# Protokoll

**Datum:** 25.10.2016 **Projekt:** Freiflächengestaltung Gutshof/  
 Ev. Auferstehungs-Kirchengemeinde KLM

Grundlage der Besprechung ist folgender Plan (siehe Anhang): Gutshof Kleinmachnow, öffentliche Parkanlage, Vorentwurfsskizze zur Abstimmung, 24.10.2016, hochC Landschaftsarchitektur.

Gutshof Kleinmachnow, öffentliche Parkanlage, Vorentwurfsskizze zur Abstimmung, 24.10.2016  
hochC Landschaftsarchitektur, Dipl.-Ing. Frank Riebesell, mail@hochc.de, 030/7889039-0

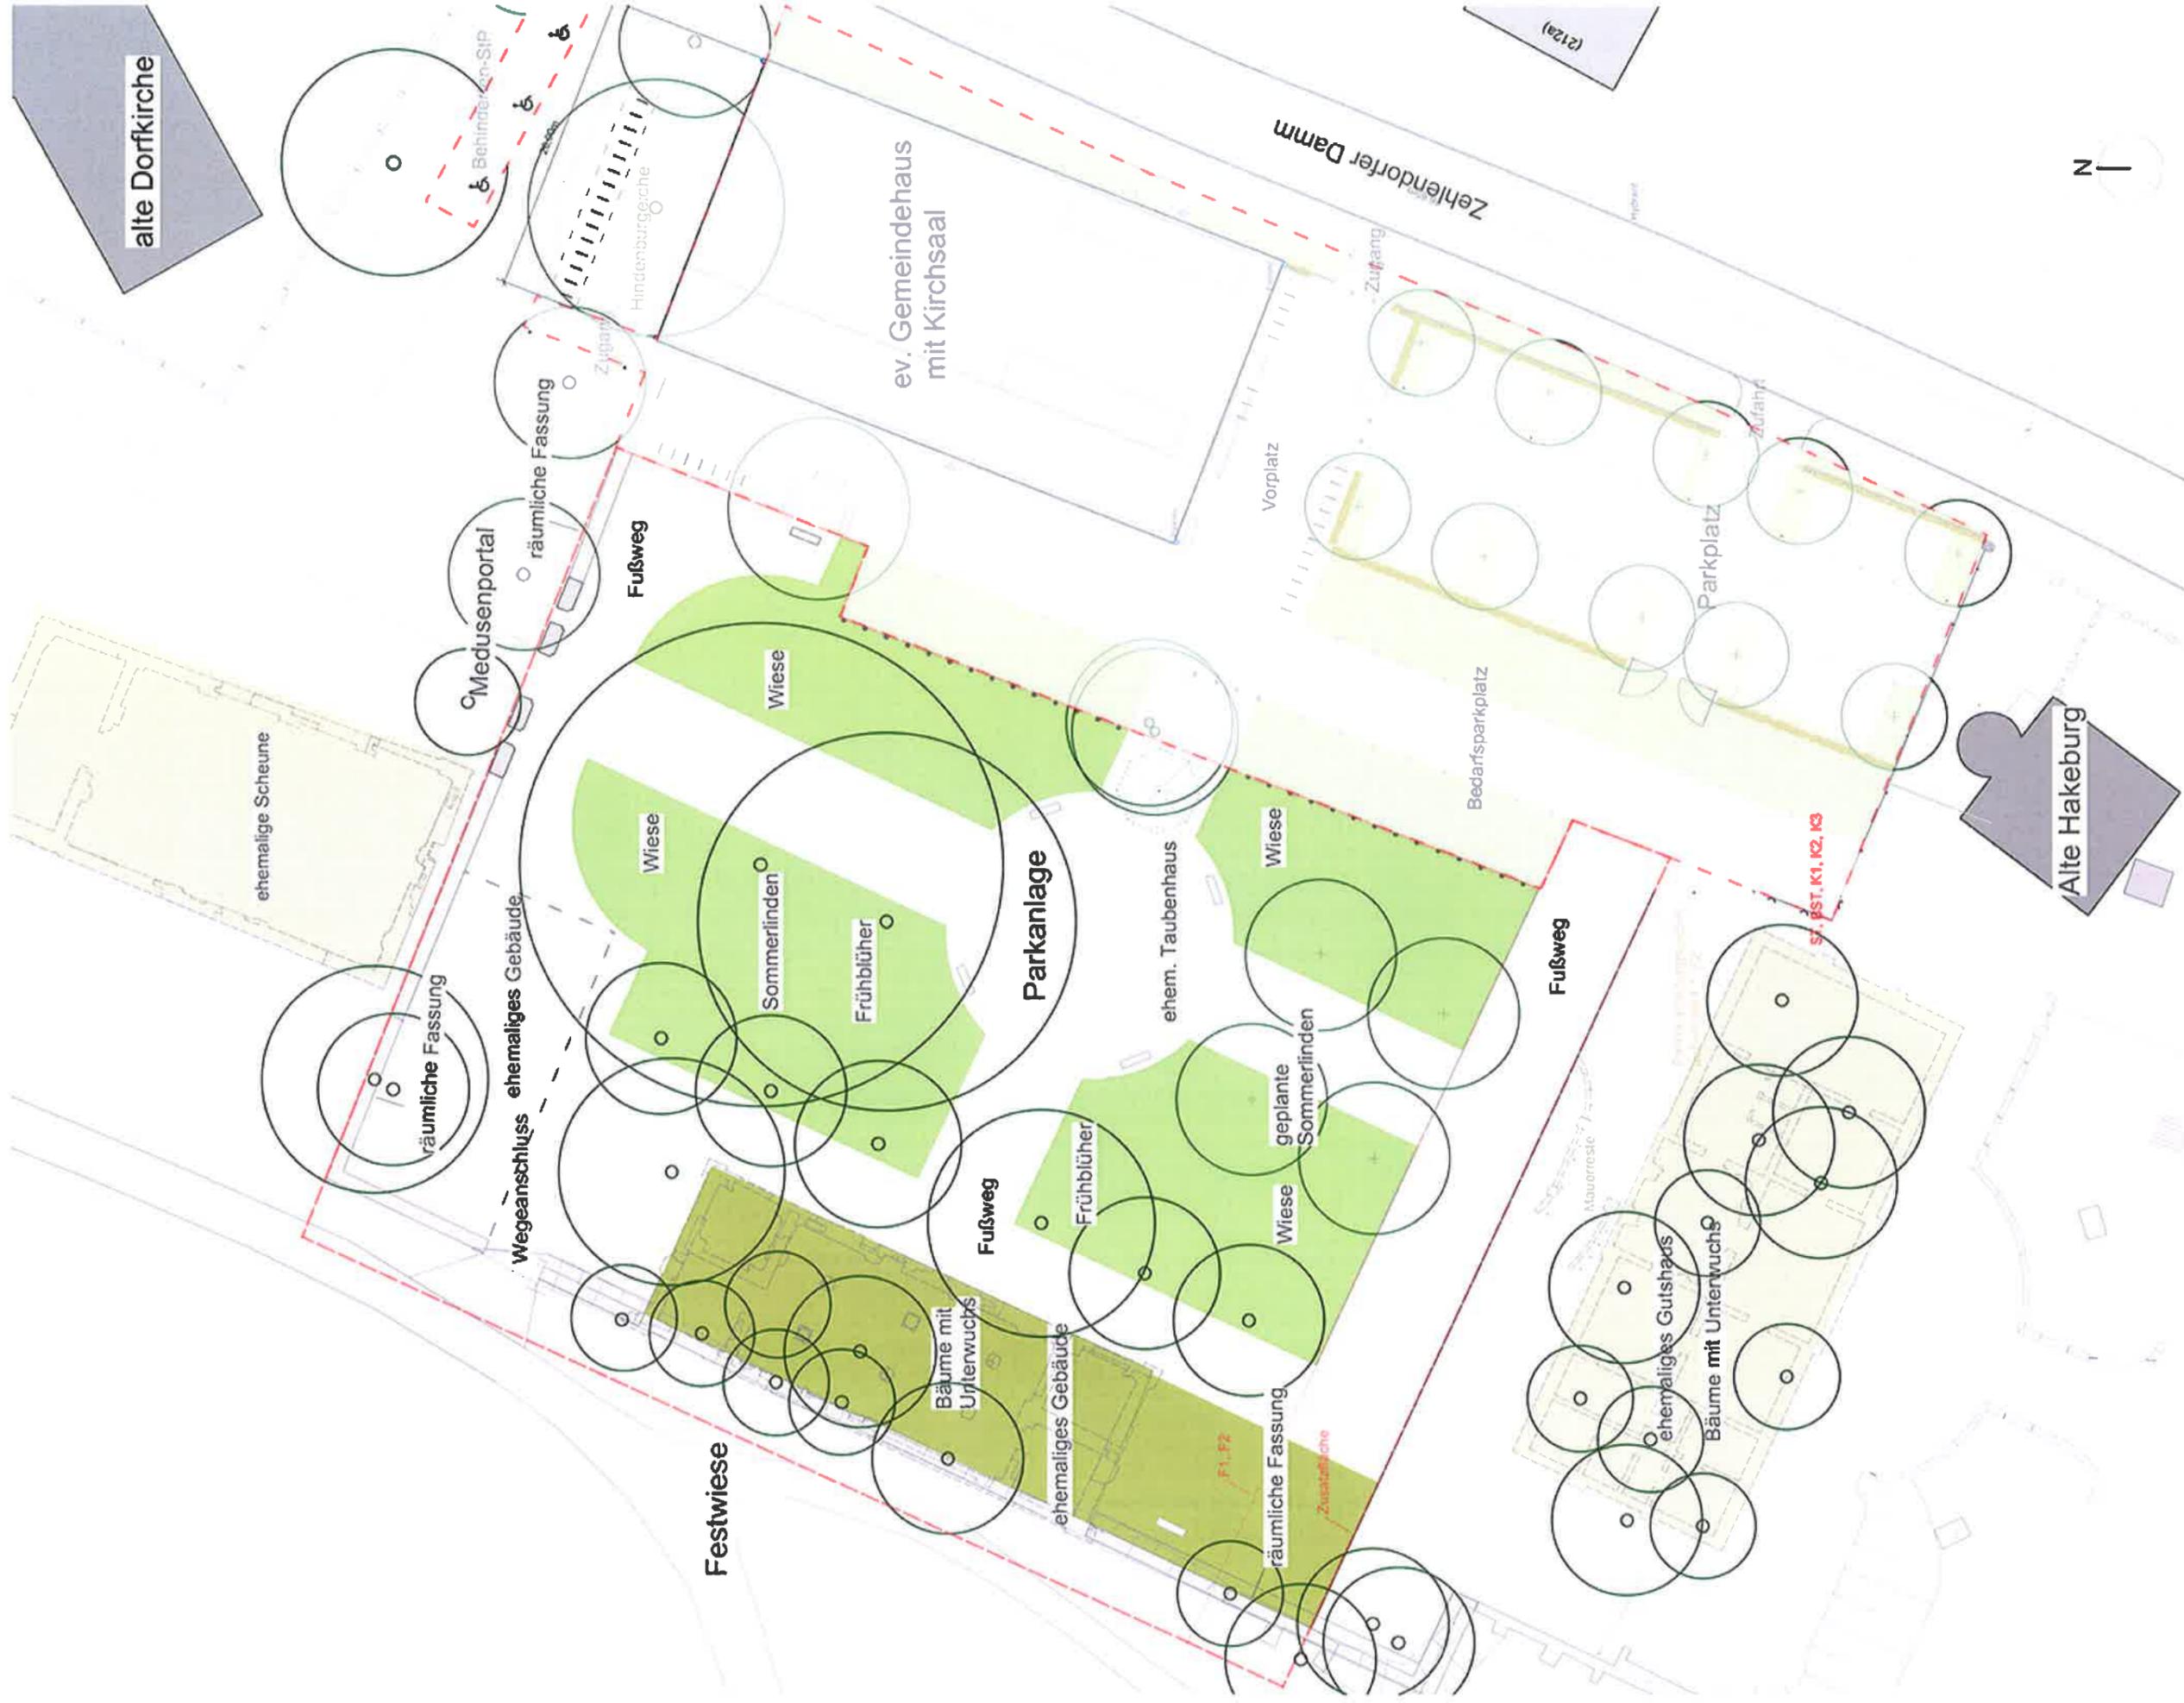
Die Maßnahme ist grundsätzlich genehmigungsfähig, wenn das öffentliche Interesse besteht. Folgende Hinweise werden jedoch seitens der Naturschutzbehörde gegeben:

- es ist erforderlich eine Eingriffs-Ausgleichsbilanzierung aufzustellen und ggfs. Kompensationsmaßnahmen durchzuführen. Zu dieser Bilanzierung gehört eine

Bestandsdarstellung und -bewertung, eine Darstellung des Eingriffs und der Kompensationsmaßnahmen. Die erfolgten Vogelschutz- und Fledermausschutzmaßnahmen sind aufzunehmen.

- das Anlegen von Wegen (Gesamtaufbau 30 cm) wird als Eingriff gewertet, im Wurzelbereich der Bäume ist ein geringerer Aufbau zu wählen
- Feinschotter und Feldsteine sind grundsätzlich als Wegebelaag geeignet, jedoch ist Feinschotter wegen des geringeren Versiegelungsgrads vorzuziehen
- die Maßnahme ist mit der Denkmalbehörde abzustimmen
- die Zugänglichkeit für Wildtiere ist zu gewährleisten, es darf keine durchgängig dichte Einfriedung geben
- die im B-Plan zur Erhaltung vorgegebenen Bäume sind zu erhalten
- es sind Flächen mit Frühblühern zu erhalten
